Metanodotto Sestri Levante - Recco
DN 400 (16"), DP 75 bar ed opere connesse

STUDIO DI IMPATTO AMBIENTALE

APPROFONDIMENTI TEMATICI RELATIVI ALLA RICHIESTA MATTM
N. 30607 DEL 22.11.2019

Approfondimenti tematici

Fig. 5.1/C: Carta degli Interventi di recupero – Piano di Bacino Stralcio Ambito 17, Torrente Petronio. Legenda: linea rossa = metanodotto in progetto presentato nel SIA; linea verde = metanodotto in dismissione; 14 = intervento puntuale discusso in località Battilana

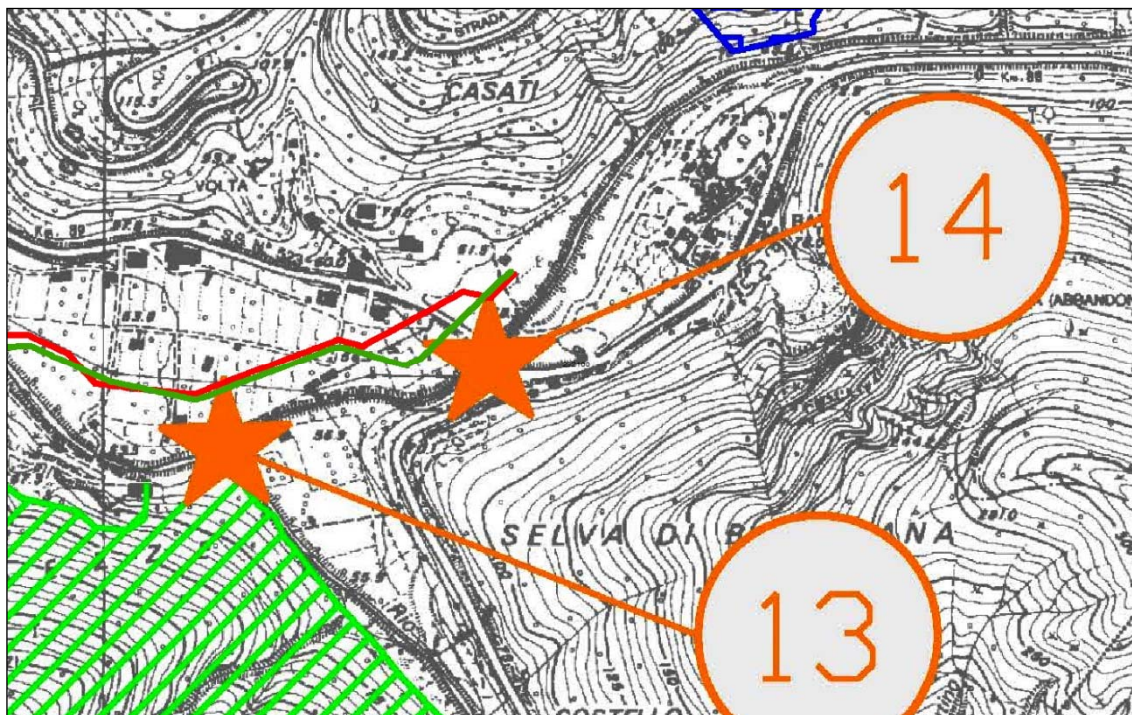
Il Piano di Bacino Stralcio Ambito 17 – Torrente Petronio (modificato con D.G.P. n. 121 del 18/11/2013), all'interno della Relazione generale, descrive l'intervento puntuale indicato con il numero "14" così intitolato:

La distanza tra la difesa spondale così come definita sopra e le opere previste dal PdB è pari a circa 25 metri. A tal proposito si ritiene che non si verifichi alcuna interferenza tra l'opera in progetto e quella prevista dal piano degli interventi di mitigazione della regione in quanto, in occasione della messa in opera della difesa spondale prevista, quest'ultima verrà immorsata nella sponda destra e l'eventuale presenza di materiale terroso verrà opportunamente rimosso in modo da non alterare la sezione di deflusso del torrente stesso.

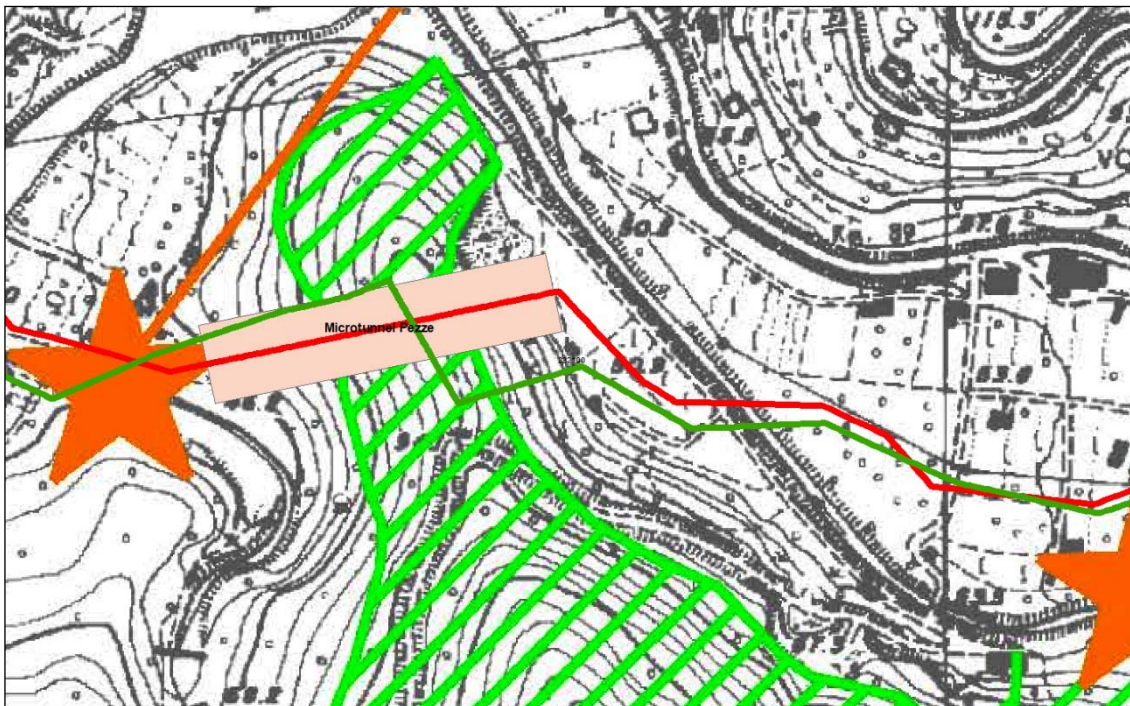
L'area in questione, all'interno della cartografia tematica del Piano di Bacino Stralcio Ambito 17 – Torrente Petronio (modificato con D.G.P. n. 121 del 18/11/2013), è compresa in un areale in cui sono previsti interventi di recupero estensivi nel quadro del riassetto complessivo del territorio. In questo tratto, in particolare, l'intervento previsto interessa aree boscate percorse dal fuoco (così come individuate dal citato Piano degli interventi di mitigazione del rischio) o in cattive condizioni di funzionalità idrogeologica al fine di migliorare il rimboschimento e la conservazione del suolo (Fig 5.1/D).

A tal proposito si ritiene che non si verifichi alcuna interferenza tra l'opera in progetto e l'intervento di recupero estensivo previsto dall'Autorità di Bacino in quanto, per ciò che riguarda la nuova linea (linea rossa in figura), la tubazione in questo tratto attraverserà il rilievo Pezzo in sotterraneo tramite tecnologia trenchless, non interferendo quindi, con la stabilizzazione superficiale dei versanti. Lo stesso dicasi per il tratto in dismissione (linea verde in figura), in quanto le operazioni cantieristiche volte all'eliminazione della tubazione non più in uso, saranno realizzate con una tempistica veloce e con mezzi leggeri di piccole dimensioni. Seguirà il ripristino morfologico e vegetazionale con la conseguente sistemazione dei versanti volti alla conservazione del suolo come presente in fase di ante operam.

Fig. 5.1/E: Carta degli Interventi di recupero – Piano di Bacino Ambito 16 – Lavagna. Legenda: linea rossa = metanodotto in progetto presentato nel SIA; retino blu a righe inclinate = adeguamento alveo da PdB; 1 = ubicazione e codice intervento descritto

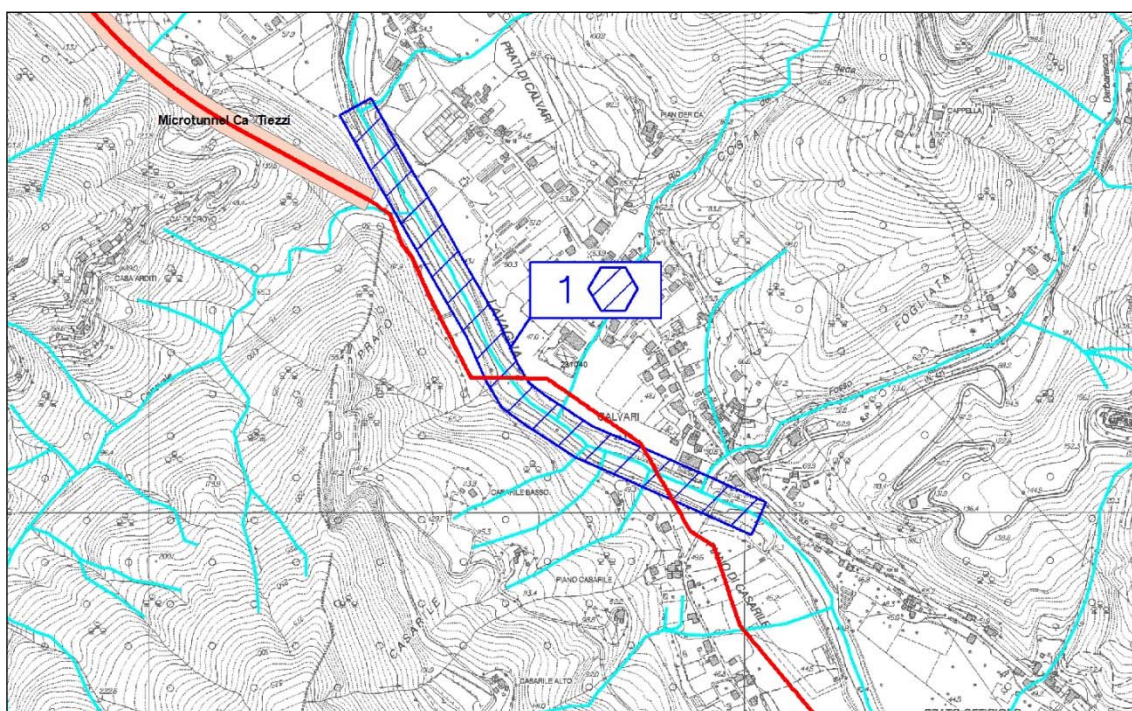
Un possibile intervento per risolvere la criticità del tratto e del manufatto potrebbe consistere, in analogia con quanto previsto nella sistemazione del tratto a valle, nella creazione di una fascia costituita da una parte centrale (alveo inciso) della larghezza costante di 60 metri circa con argini di altezza media di 4,5 m e da due aree golenali con larghezza variabile su entrambe le sponde (Fig. 5.1/E).

A tal proposito si rimanda a quanto precedentemente esplicitato nei paragrafi precedenti e, nello specifico, si cita nuovamente il testo in interesse:

Fig. 5.1/F: inquadramento dell'area

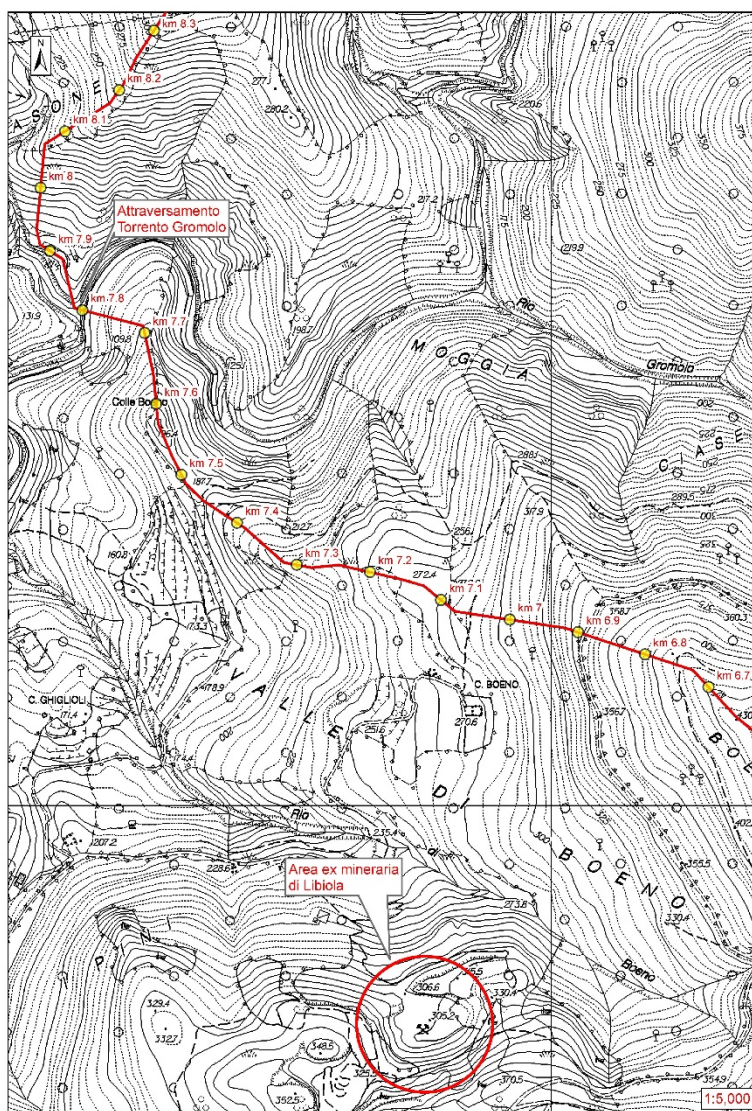
Il tracciato si sviluppa sul crinale di Boeno Alto, 550 metri a nord-est dalla ex area mineraria in oggetto, sul versante settentrionale della valle di Boeno, opposto quindi a quello in cui è ubicata l'area mineraria (versante meridionale della valle di Boeno). In particolare, l'attraversamento del Rio Gromolo avviene a monte della confluenza del Gromolo stesso con il Rio Valle della Moggia distante circa 1,1 km dalla ex area mineraria. La figura seguente illustra le relative posizioni dell'attraversamento. Fare riferimento anche all'elaborato "Strumenti di tutela normativa e pianificazione a carattere regionale (LB-D-83204_VR_r1)" consegnato con lo Studio di impatto Ambientale in cui sono visualizzati i manufatti emergenti.

Alla luce di quanto descritto si escludono interferenze con l'area ex-mineraria di Libiola. (vedi Fig. 5.1/F)

Il bollo rosso identifica la posizione proposta.

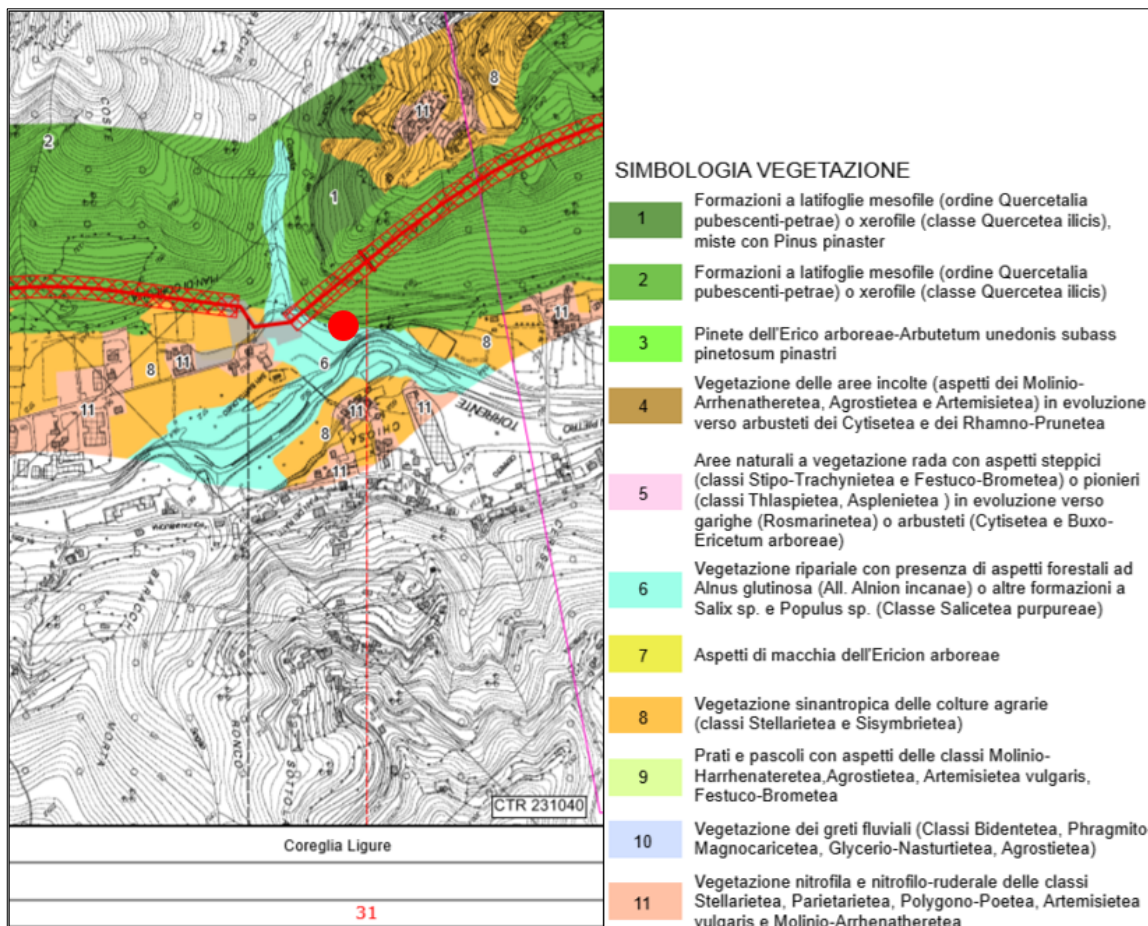
La posizione alternativa della piazzola, suggerita nell'osservazione, ricade in ambito boschivo di contatto tra le Formazioni a latifoglie mesofile (Ordine *Quercetalia pubescenti-petraeae*) e la vegetazione ripariale con presenza di aspetti forestali ad *Alnus glutinosa* (All. *Alnion incanae*) o altre formazioni a *Salix* sp. e *Populus* sp. (Classe *Salicetea purpureae*) (vedi Dis. LB-D-83215_r1 "Carta della vegetazione" di cui si riporta uno stralcio).

L'ambito ipotizzato, valutato preliminarmente in fase di fattibilità, è stato scartato poiché, sebbene lungo la strada siano presenti elementi di vegetazione alloctona come ad esempio la robinia (*Robinia pseudoacacia*), la realizzazione della piazzola richiede un forte disboscamento e la realizzazione di una nuova strada di accesso che provoca un impatto ambientale notevole, sia dal punto di vista botanico-vegetazionale che a livello paesaggistico essendo l'area molto visibile dalla strada di Pian di Coreglia. Tale area presenta inoltre, una morfologia tale da renderla più difficilmente ripristinabile alle condizioni ante operam.

Alla luce delle argomentazioni sopra esposte la richiesta della proprietà di modifica progettuale non può essere accolta.

Fig. 6.2/A: stralcio cartografia pericolosità geomorfologica

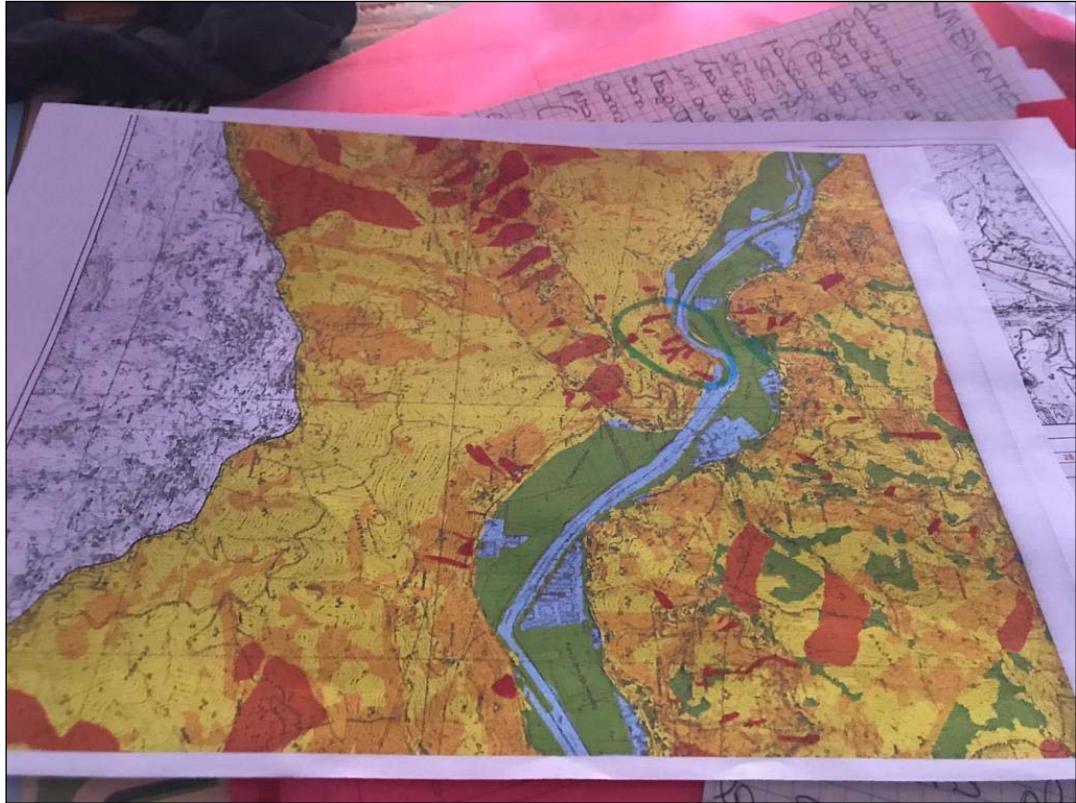
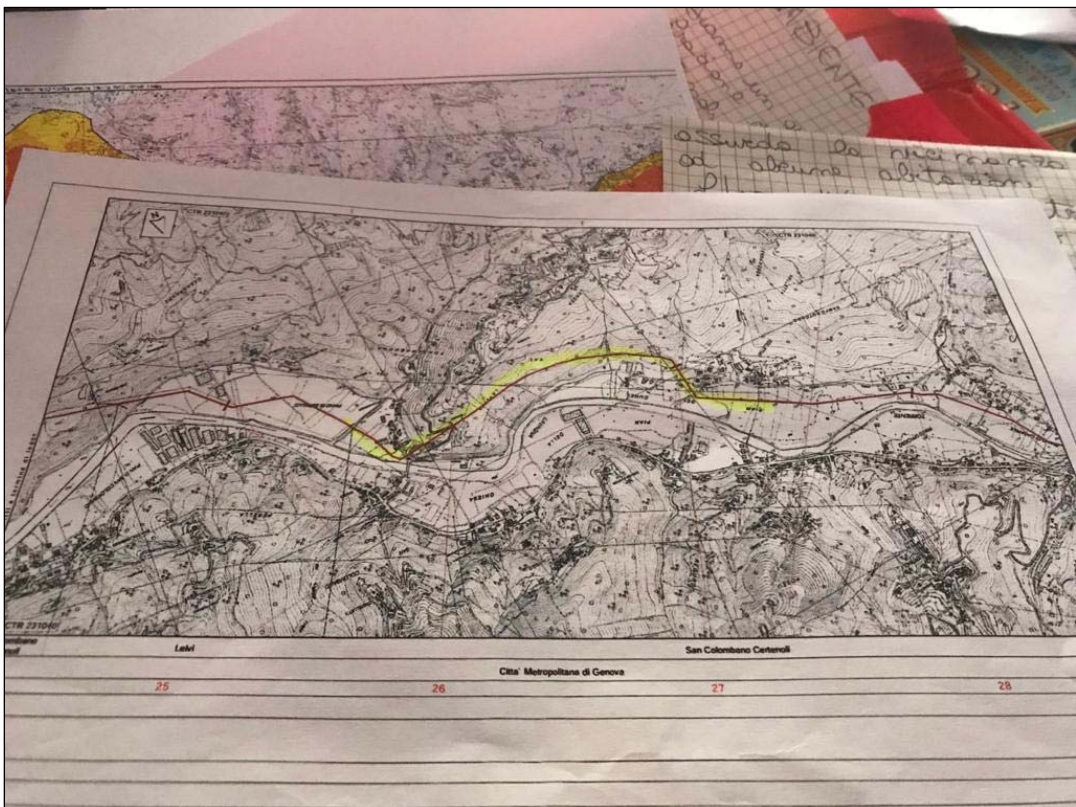
A supporto della richiesta si allegano due immagini. (Fig. 6.2/A e Fig. 6.2/B)

Infatti, il tracciato attuale della linea del Metanodotto Sestri Levante – Recco DN 400 (16”), DP 75 bar ed opere connesse, segue una direttrice differente da quella sopra riportata e studiata in fase di fattibilità.

Fig. 6.2/C: stralcio cartografia tracciato di progetto corretta. In rosso la linea in progetto. La retinatura rappresenta i tratti attraversati con tecnologia trenchless (particolare Tav. 7)

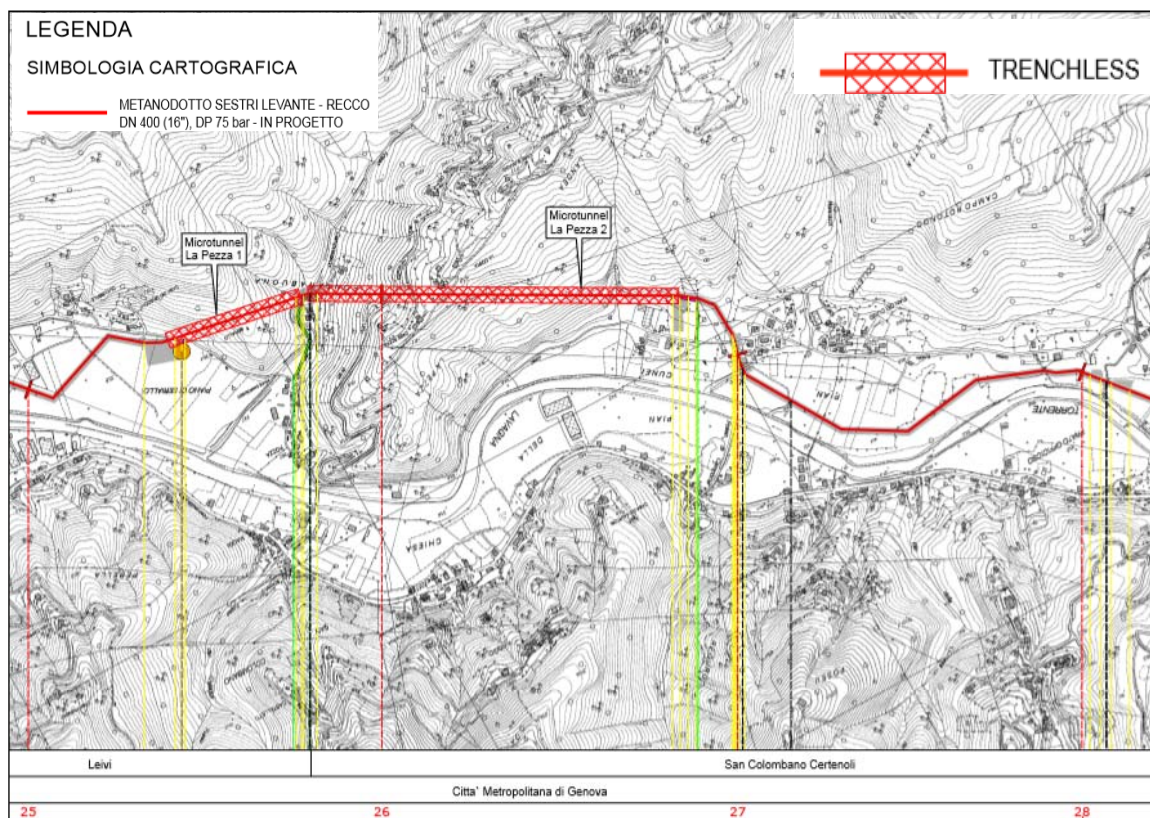
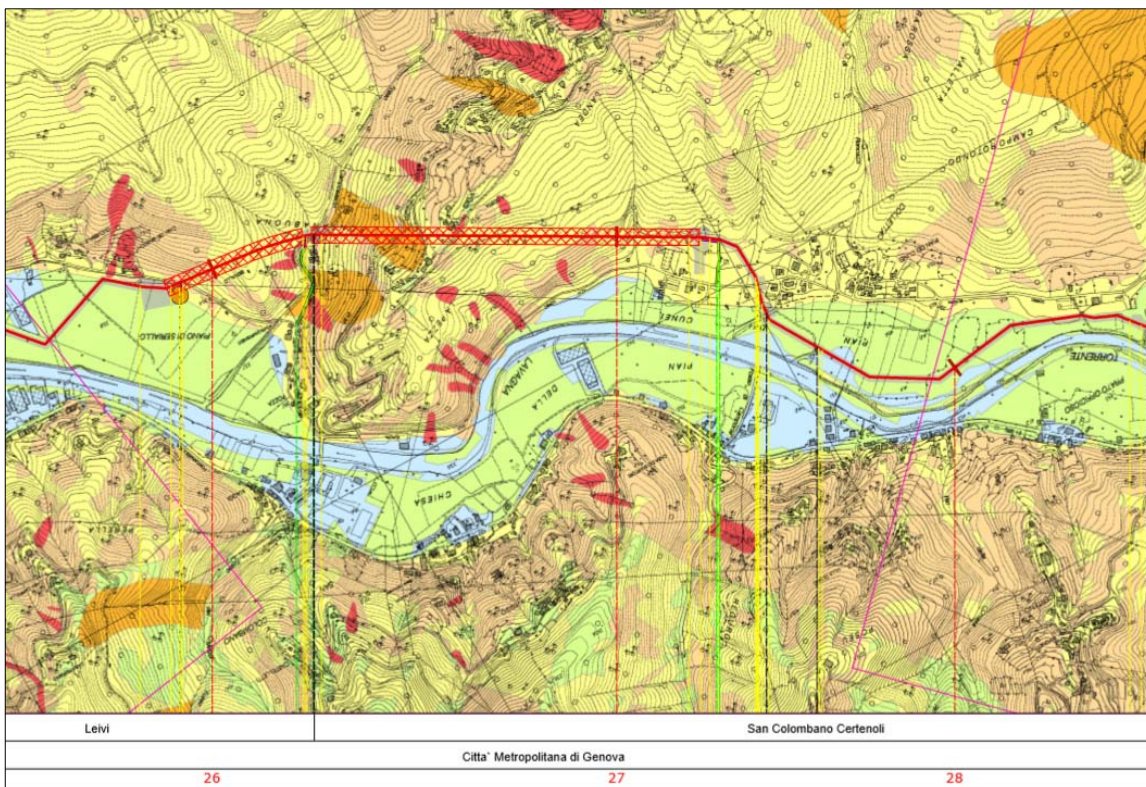
Per completezza informativa si riporta lo stralcio cartografico del tracciato di progetto (vedi Dis. LB-D-83201 rev. 1) attuale (vedi Fig. 6.2/C), e della carta della pericolosità geomorfologica (vedi Dis. LB-D-83218 rev. 1 “Piano Stralcio per l’Assetto Idrogeologico (PAI) Carta della suscettività al dissesto (Pericolosità Geomorfologica) – Allegato 3 (vedi Fig. 6.2/D).

Come si evince dalle immagini riportate, le aree con dissesto geomorfologico sono state completamente evitate dalla linea in progetto. Inoltre, grazie al fatto che in questi tratti la percorrenza è prevista con tecnologie trenchless, saranno inesistenti anche tutte le interferenze con il territorio circostante a livello paesaggistico ed ecosistemico. Lo stesso discorso vale per l'interferenza con l'edificio scolastico che risulta distante circa 410 metri dalle aree di cantiere.

Alla luce delle argomentazioni sopra esposte la richiesta della proprietà di modifica progettuale non può essere accolta.
